N/Réf. : BXL21193_731_PUN
Gest. : KD
V/Réf. : 2043-0521/06/2024-140PR
Corr DPC: Anne THIEBAULT
NOVA : 04/PFU/1936343
Corr DU: Diane GUSTIN
Julien DOIGNIES

BRUXELLES. Rue de l'Ecuyer 41 - 43 (arch. A. Blomme)
(= inscrits sur la liste de sauvegarde comme monument, la façade avant et les façades sur cour, le puits de lumière et certaines parties de l'intérieur / ZP de l'Immeuble de rapport Art nouveau situé au n.47 / zone tampon Unesco)
PERMIS UNIQUE : changer l'utilisation du commerce en concept store (art et décoration) avec la possibilité de consommer sur place, modifier la façade au rez-de-chaussée et modifier les espaces intérieurs (régularisation PV INFR-1903200)

Avis de la CRMS

Vues de l'espace central en travaux/après aménagement (extraits du dossier)

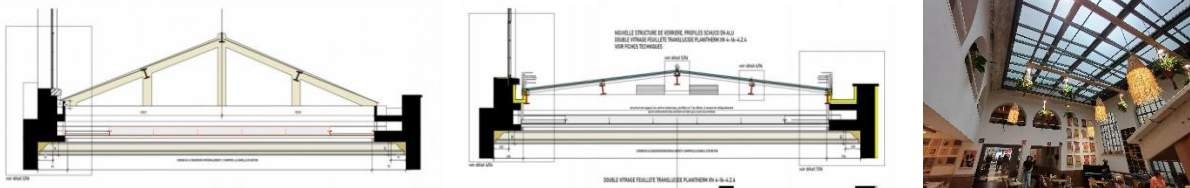
La CRMS n'émet pas d'objection au changement d'utilisation, de commerce à commerce avec espace restauration car il n'entraîne pas de cloisonnements des volumes existants ni d'aménagements techniques préjudiciables.

- Bien que ce volet ne fasse pas partie de la demande de régularisation, la CRMS relève tout d'abord l'absence des verres du contre-lanterneau, ce qui modifie significativement l'architecture de l'espace central et la perception de la lumière. Les photos d'archives documentent en effet un lieu constitué de murs largement percés et du contre-lanterneau horizontal, amenant une belle lumière zénithale. Cette absence est particulièrement dommageable. La Commission la regrette et s'en étonne. Elle rappelle son avis conforme émis en 2020 sur le remplacement de la verrière (auquel elle ne s'était pas opposée) qui prévoyait la remise en place des deux verrières (cf. situations existante et projetée ci-dessous)³. Elle s'interroge sur la régularité de cette intervention et demande à la DPC de vérifier ce qu'il en est.

Si cette intervention n'est pas régulière, la Commission demande d'y remédier et de restituer les vitrages de la verrière inférieure en documentant le type de verre originel, probablement légèrement opaque, comme dans d'autres œuvres de Blomme.
